**Aménagement de la déviation du Taillan - RD 1215 -  
Arrêté SEN2012/03/19-30 du 19/03/12 au titre de la Loi sur l'eau**

**Mémoire complémentaire - PAC  
au titre de l'article R214-18 du Code de l'Environnement**

Le mémoire complémentaire ci-dessous est destiné à répondre aux remarques faites dans le courrier (Ref 150507\_DevTaillan\_portCo\_demcompl.doc) adressé par le Service Instructeur de la DDTM en date du 11 mai 2015.

## Aménagements pour restaurer la continuité écologique des cours d'eau sur la déviation RD 1215 et la RD 1

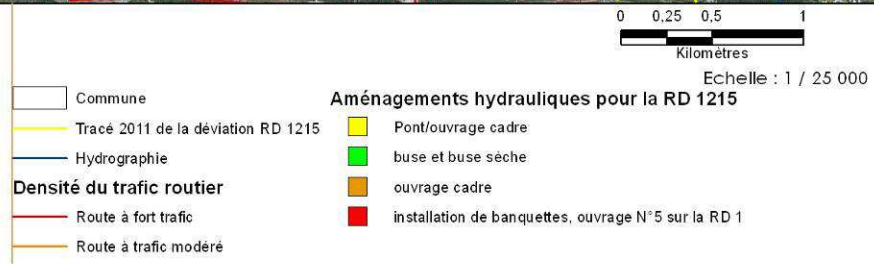
- *page 30, la phrase « la mise en place de passages petite faune pour la transparence écologique de tous les ouvrages hydrauliques entre le site de projet et le site Natura 2000 des jalles de St Médard et Blanquefort » devra par ailleurs être explicitée et illustrée.*

Enfin, concernant les mesures prévues en page 30 du Porter à Connaissance, celles-ci concernent la mesure correspondant paragraphe 7.3 du dossier de demande de dérogation initial et qui est illustré sur la page 60 de l'atlas cartographique correspondant.

Le seul ouvrage hydraulique concerné par une transparence écologique « petite faune » entre le site du projet et le site Natura 2000 des Jalles de St Médard et de Blanquefort est celui existant sur la RD 1 et représenté sur la cartographie en page suivante. Il sera donc équipé d'un passage « petite faune ».
